垂井高架橋の損傷に関する調査

建設マネジメントの観点からの分析

土木学会コンクリート委員会

垂井高架橋の損傷に関する調査特別委員会 システム分科会

図-12 施工計画書に記された図

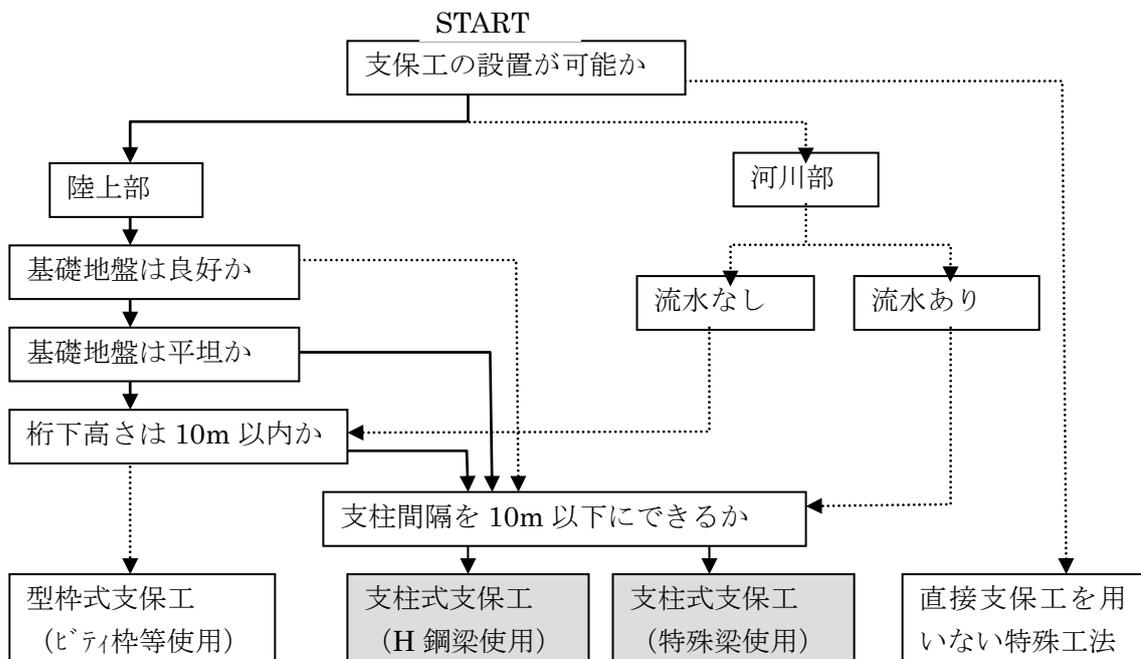
桁施工の支保工は、契約当初、発注者が仮設工法を指定する、いわゆる“指定

仮設”であり、施工方法に関する実施および管理仕様は発注者によって決められていたはずである。この実態を踏まえれば、受注者が作成する施工計画は“本工事では支柱式支保工で計画検討する”といったものでなく、より具体的な施工計画が記されなければならないことになる。

図-13 施工計画書に記された図

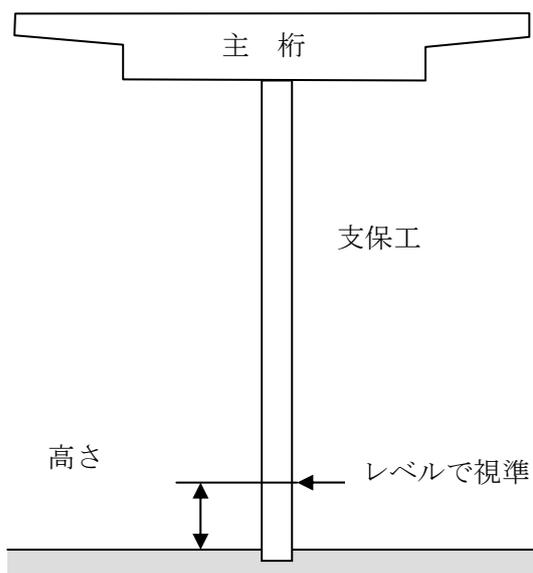
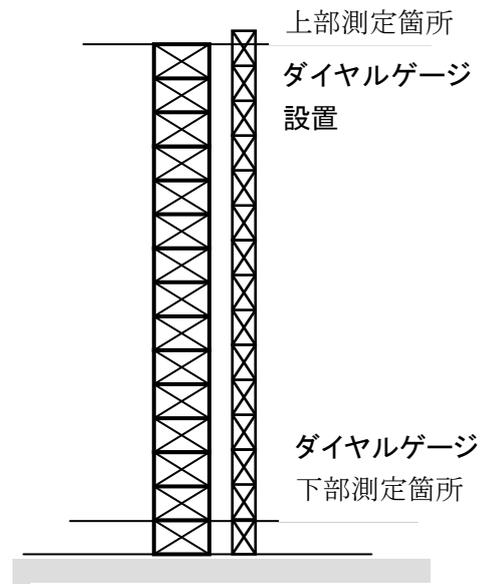
この記述も、一般論を述べているだけであり、具体的方策が示されていない。“支保工の沈下については打設中随時測定を行う”としているが、いかなる測定方法をとるのか、施工計画書はこれ等の点を明らかにすることが求められているはずである。ちなみに、第7項コンクリート工、[3]コンクリート打設、g) 支保工の沈下量測定では、“支保工の沈下量は支保工に印を付けてレベルで測定し、コンク

リート打設中の沈下量を測定する”とし、以下の図(図-13)を示している。

この管理計画からすると、受注者は沈下量測定を水準測量で行うことを考えていたことになる。コンクリート打設中の支保工の沈下測定は、基礎の沈下量、支保工の収縮量、なじみ量等を勘案し、荷重変化に伴う予測量をあらかじめ計算し、その数値を基に管理してゆくものである。そもそも、こういった管理は水準測量で行える精度のものではない。基本的計画としては、図-14に示すように、独立した計器設置構造を設けダイヤルゲージ等を設置し、支保工の上部と下部の変位を測定するといった管理体制を整えることが必要となる。

図-15 回答資料集に記された支保工沈下測定図

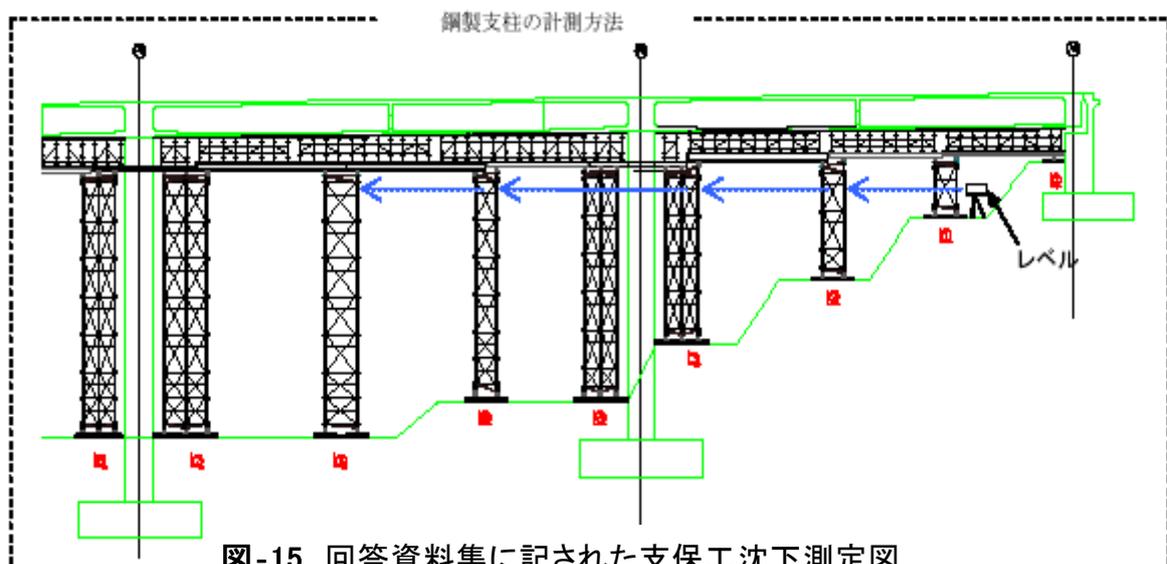
この図の説明書きには“第1施工区間（A2～P6）および第2施工区間（P6～P5）において、コンクリート打設前に①番支柱位置付近よりレベルで視準しながら鋼製支柱に印をつけておき、コンクリート打設後に変位量を測定した”と記されている。実際の沈下測定管理はこの方法で行われたことになるが、前述の如く、この方法では精度の高い管理は期待できないし、変位が何処に生じたかを把握することは困難となる。

図-16 施工計画書に記された組織図

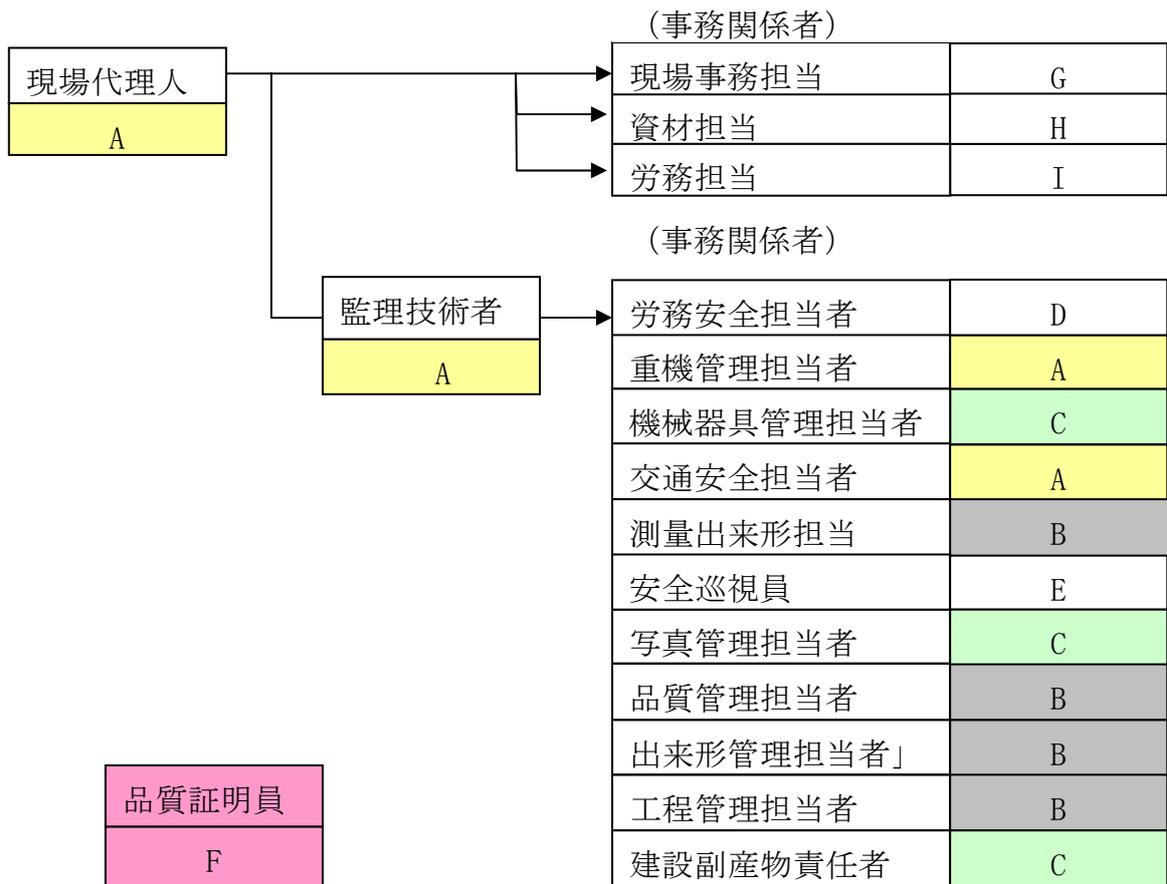
図 - 16 は施工計画書に記されている現場組織表である。この組織表および安全衛生協議会のメンバー表をみるとわかるように、受注者である日本高圧コンクリート株式会社からプロジェクト最前線である現場に専任として位置された技術者は、現場代理人 A、工事主任 B そして工事係 C の 3 名であった。

A は現場代理人、監理技術者、重機管理担当者、交通安全担当者の 4 役を兼務、B は測量出来形担当、品質管理担当、出来形管理担当、工程管理担当の 4 役を兼務、C は機械器具管理担当者、写真管理担当者、建設副産物責任者の 3 役を兼務、という体制でプロジェクトが遂行された。他に、労務安全担当として D、安全巡視員として E、品質証明員として F の 3 名を配置しているが常駐の技術者ではない。

施工計画書に記されている組織構成は、着眼点を安全管理においている。日本の建設プロジェクトではこういったアプローチが一般的となっている。工事安全は重要な管理項目であることは間違いない。だが、安全管理は、しっかりした施工計画、施工管理体制によって担保されるものである。プロジェクト組織の構成は、プロジェクト遂行に必要な業務を明らかにし、その遂行者を適正に配置することであるといつてよい。また、プロジェクト組織とは、“現場：Project site の組織”ではない。プロジェクトは、本部：Home office と現場：Project site office が一体になって推進するものであり、この観点での組織構成が必要となる。当該施工計画書には、この観点が欠如している。

躯体の施工業務に加え、専門業者が作成した鋼製支保工の設計内容チェック、基礎地盤の形成、耐力試験、沈下計測等の計画、施工時のタワミやキャンバ確保のための管理に関する計画のほとんどを、3名の現場：Project site の組織で行う計画であったとすると、精度の高い計画策定は無理であったと言わざるをえない。ヒアリングの結果では、現場：Project site の組織では専門業者が作成した鋼製支保工の設計内容チェックを行っていないことが明らかになったが、本部組織で行
